(仮称) 東部復興道路(主要地方道塩釜亙理線外 1 線) 整備事業
環境影響評価準備書に対する指摘事項への対応について

平成 25 年 8 月 7 日現在

仙 台 市

大気質 現地調査結果と七郷測定局の測定値との相関関係

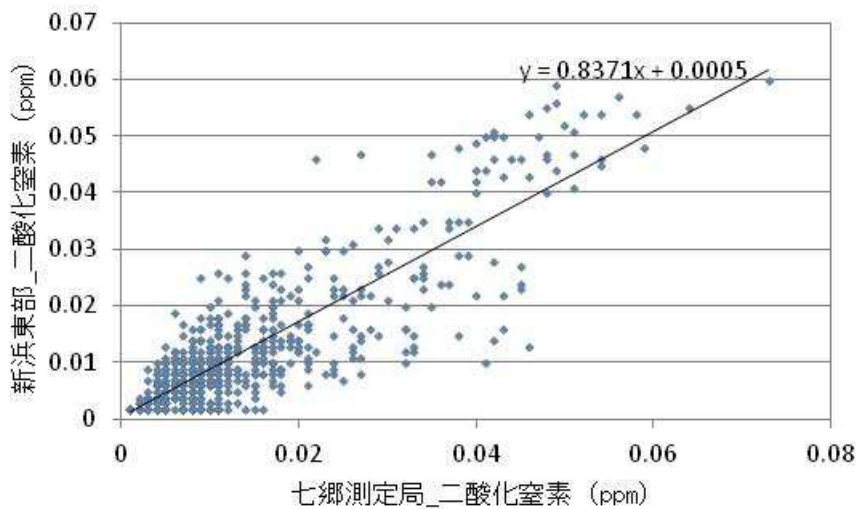
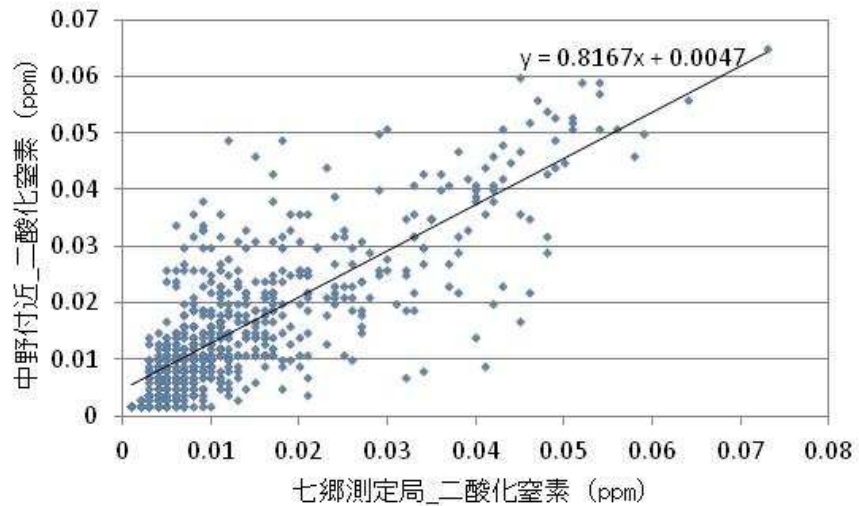
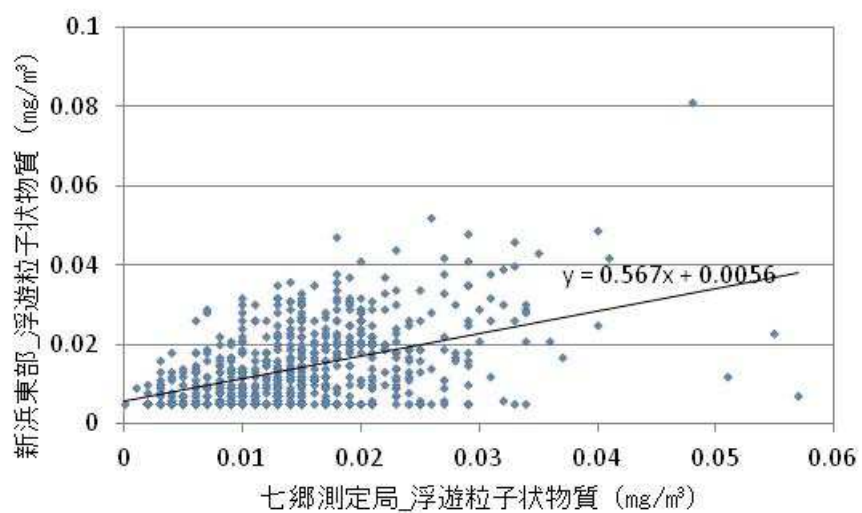
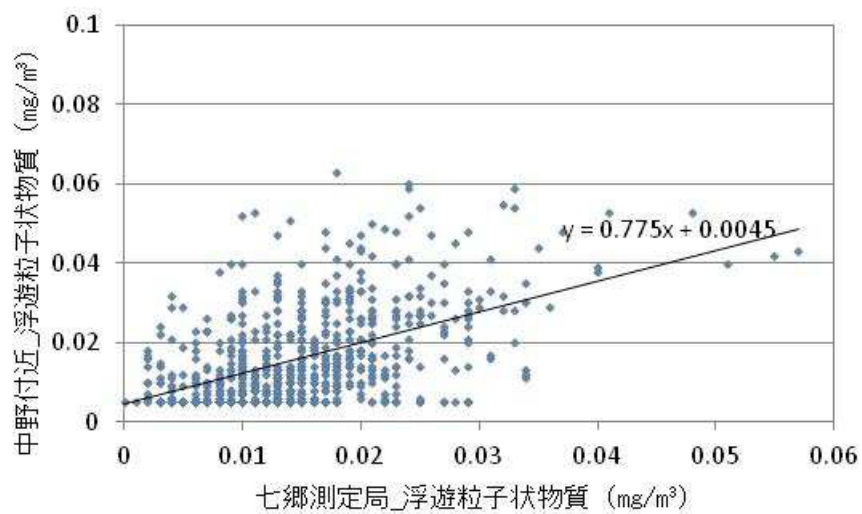
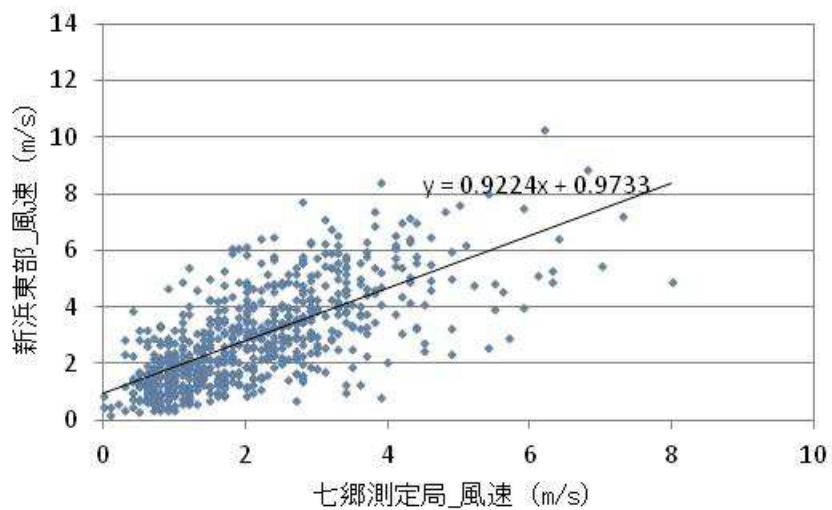
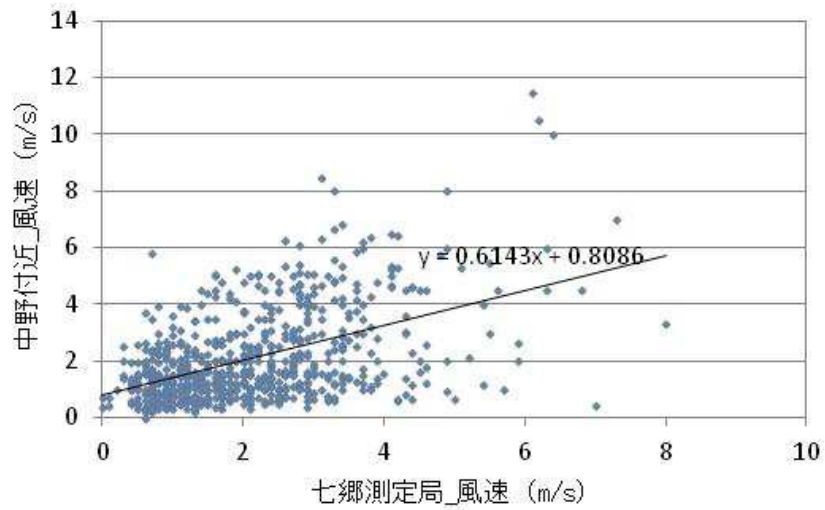
| No. | 指摘事項 | 対応方針 | 備考 |
|-----|---|---|---|
| 1 | <p>二酸化窒素、浮遊粒子状物質、風速について、予測に七郷測定局のデータを用いているが、その根拠となる表8.1-10、8.1-12、8.1-17について、相関係数と回帰式だけではどのような分布になっているかが分からず、七郷測定局のデータを用いる妥当性が判断しにくいいため、X対Y1、X対Y2の図を示すこと。</p> | <p>別紙1に、二酸化窒素、浮遊粒子状物質、風速に係わるX対Y1、X対Y2の散布図を示しました。</p> <p>二酸化窒素については高い正の相関を、浮遊粒子状物質や風速については中位の正の相関を示しており、その散布図(別紙1)についても同様の傾向を示しているものと理解しています。この他の判断材料として、両者の平均値を比較していますが、顕著な差違はありませんでした。以上のことから、最寄りの測定局であり、通年でデータがあってデータ数の多い、七郷測定局のデータを用いて予測することとしました。</p> | <p>別紙1 参照</p> <p>第1回審査会 (H25.6.28) 資料1-3 [添付資料] p.8.1-6、 7、12</p> |

図 8.2-10 重機配置図 (騒音源高さ 1.5m のケース : 供用後の法尻付近相当で稼働)

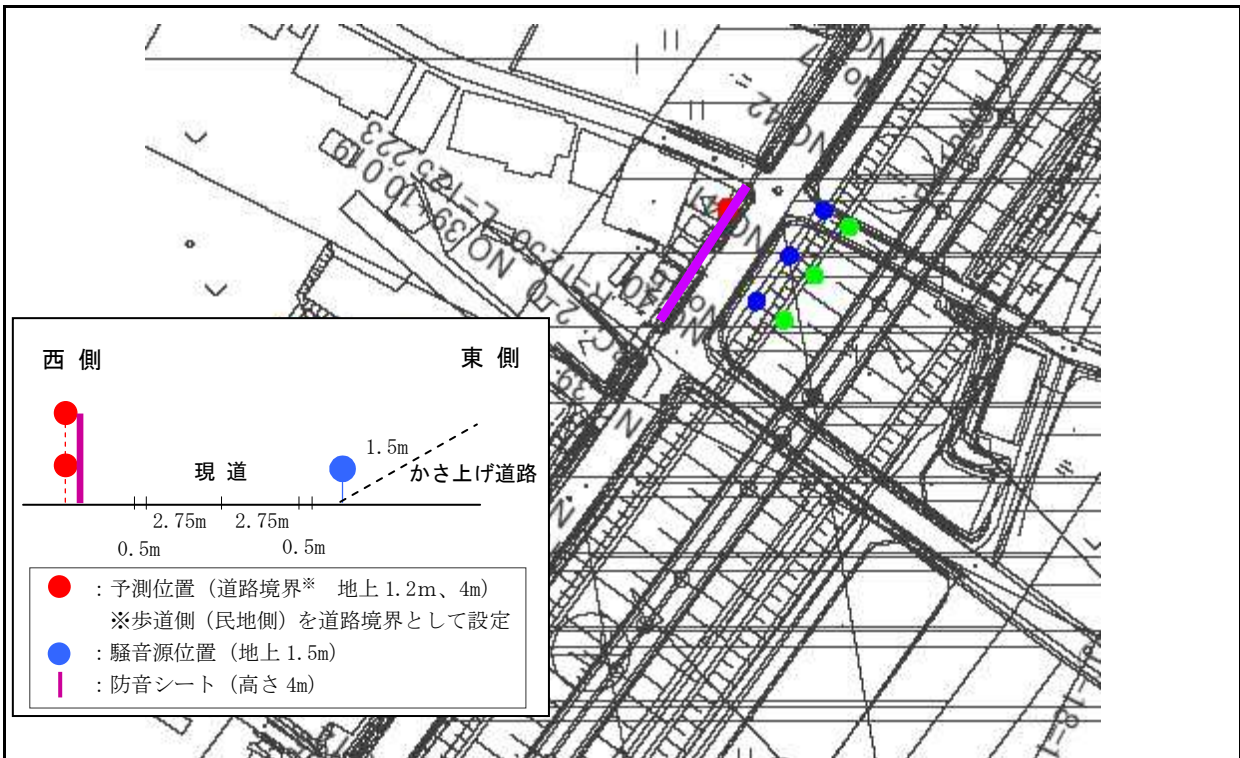
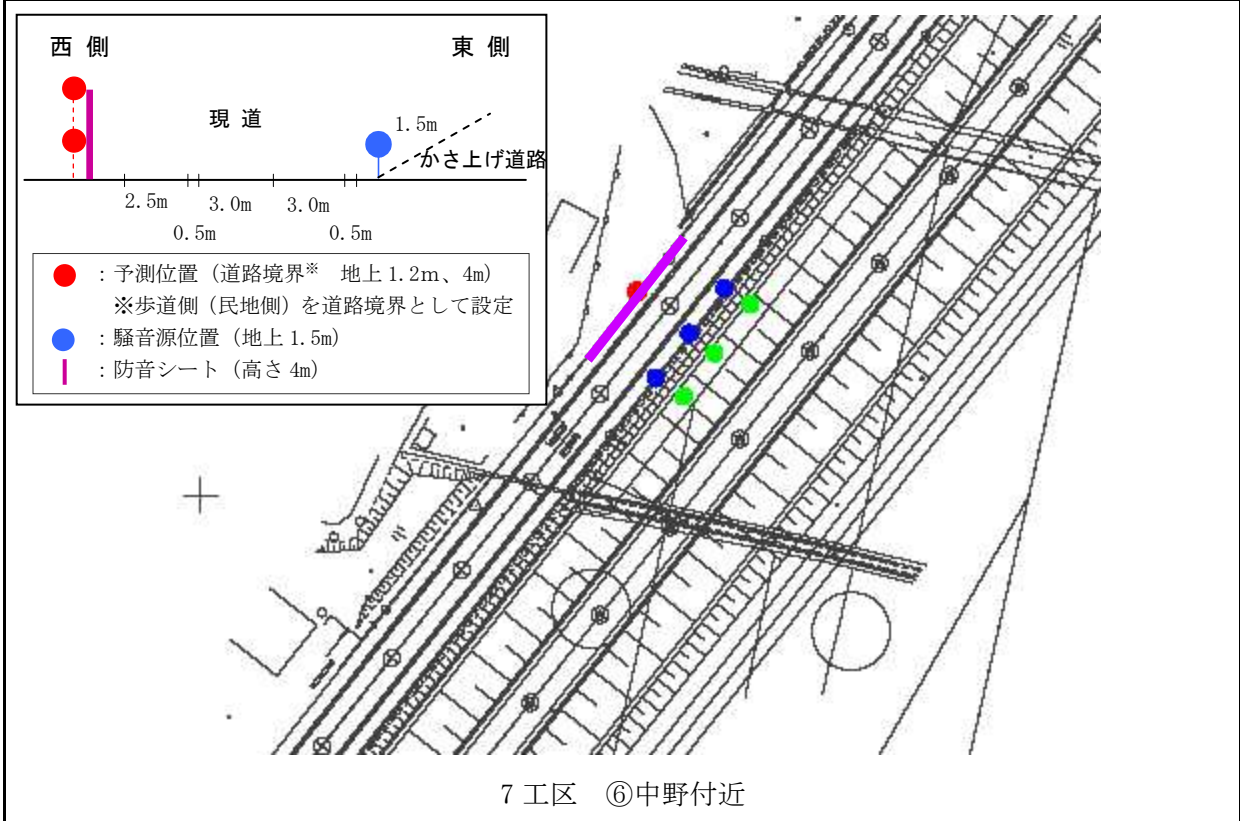
| No. | 指摘事項 | 対応方針 | 備考 |
|-----|--|--|-------|
| 1 | 盛土工事が進むにつれて、騒音発生源の位置が高くなるが、予測条件として設定した防音シートの高さを超えた場合、2階部分への影響が大きくなるのではないか。 | <p>防音シートの高さを再検討した結果、高さ4mとしました。</p> <p>騒音源がこの防音シートの高さを超えて高さ4.5mとなった場合の住居2階相当における騒音レベルは72.7dB(⑤新浜東部)、73.3dB(⑥中野付近)と予測されます。この予測値は工事が地盤高で行われている際の住居1階相当の騒音レベル75.5dB(⑤新浜東部)、76.0dB(⑥中野付近)に比べて小さいものです。</p> <p>これは、盛土が緩やかな勾配の法面を有する形状であり、工事が進み盛土が高くなるにつれて、重機の稼働位置が予測地点(住居)から離れていくことになること、また、使用する重機の種類も変わるためと考えます。</p> | 別紙8参照 |

工事が進み盛土が高くなるにつれて騒音源が高くなることを考慮し、騒音源が 1.5m（工事高さ地盤高）、4.0m（工事高さ 2.5m）、4.5m（工事高さ 3.0m）、7.5m（工事高さ 6.0m）の 4 パターンを設定した。

重機の配置についても、想定できる配置のうち、最も騒音レベルが大きくなると考えられる配置とした。盛土は緩やかな勾配の法面を有する形状であることから、工事が進み盛土が高くなるにつれて、重機が稼働する位置は予測地点（住居）から離れていく。具体的には、騒音源高さが 1.5m の場合、供用後の法尻付近に相当する位置で重機は稼働するが、騒音源高さが 4.0m 及び 4.5m の場合、供用後の法面中腹相当で稼働し、さらに騒音源高さが 7.5m の場合、供用後の道路中心付近相当で稼働することとなる。各騒音源の高さにおける重機の配置を図 8.2-10～12 に示す。

高さ 4m の防音シートを敷地境界に設置する。
